Vodovody a kanalizace Přerov, a.s.

"Výstavba areálu HZS Přerov" - IO 01 Vodovodní přípojka, IO 03.04 Vnitřní areálový vodovod
Stanovisko ke koordinaci staveb

Žádost o vyjádření ke stavbě „Výstavba areálu HZS Přerov – IO 01 Vodovodní přípojka, IO 03.04 Vnitřní areálový rozvod vody“

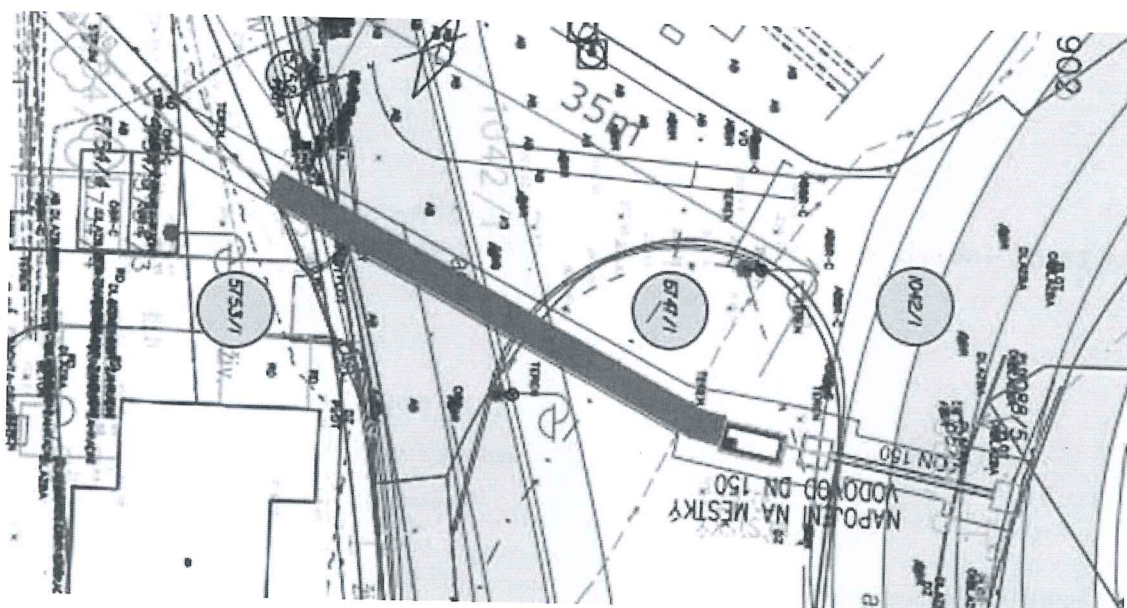
Požadavek ke koordinaci výše uvedených staveb vyžaduje přepracování technického řešení části vodovodní přípojky, a to zahřoubením její části do hloubky cca 6,5 m od hrany stávající komunikace, ale vaše předběžné stanovisko (viz emailová korespondence s Ing. Diehelem ze dne 16.11.2023) k tomuto řešení není souhlasné.

Z výše uvedeného nesouladu vyplývající z požadavku na koordinaci staveb a požadavku na zachování krytí max. 1,5 m Vás tímto žádáme o vyjádření k dopracování technického řešení v rámci realizační dokumentace.

Dle našeho názoru by v současné době měla být realizována stavba dle schválené projektové dokumentace stavebním úřadem a požadavek na zahřoubení nové přípojky by měl být řešen jako budoucí vyvolaná investice plánovanou stavbou „II/150 Přerov – jihozápadní obchvat“, která k dnešnímu datu nemá vydáno územní rozhodnutí. Pro vaši informaci přikládáme výřez z koordináční situace stavby „II/150 Přerov – jihozápadní obchvat“ včetně umístění naší vodovodní přípojky. Výše uvedená stavba

uváže s výrazným zahloubením stávající komunikace a z tohoto důvodu investor této stavby požaduje umístit novou přípojku do hloubky cca 6,5 m od stávající nivelety komunikace.

Na základě Vaší žádosti ze dne 22. 11. 2023 sdělujeme, že ke stavbě "Výstavba areálu HZS Přerov - IO 01 Vodovodní přípojka, IO 03.04 Vnitřní areálový vodovod" jsme vydali v rámci územního rozhodnutí stanovisko, které obsahovalo podmínky napojení na náš veřejný vodovod. Navržená vodovodní přípojka je v PD odsouhlasena ve vzdálenosti 18 m od areálu mří uzávěrou obchodní smílovy na dodávku pitné vody a odvádění odpadních vod. Měření bude umístěno ve VS a dále je veden vnitřní rozvod, za který z pohledu platné legislativy odpovídá vlastník napojeného areálu. Jelikož uváděná kolize je dle situace až za místem měření, tedy areálovým rozvodem je nezbytné, aby si tuto kolizi vyjasnili investoři těchto staveb. Z pohledu provozovatele vodovodní sítě trváme, aby krytí veřejné části vodovodní přípojky bylo max. 1,2 – 1,5 m v niveletě stávajícího vodovodu, na který bude napojen. Dále pak sdělujeme, že pro navrhování inženýrských sítí musí být respektovány příslušné oborové normy, které mimo jiné řeší i max. dovolené krytí jednotlivých sítí.
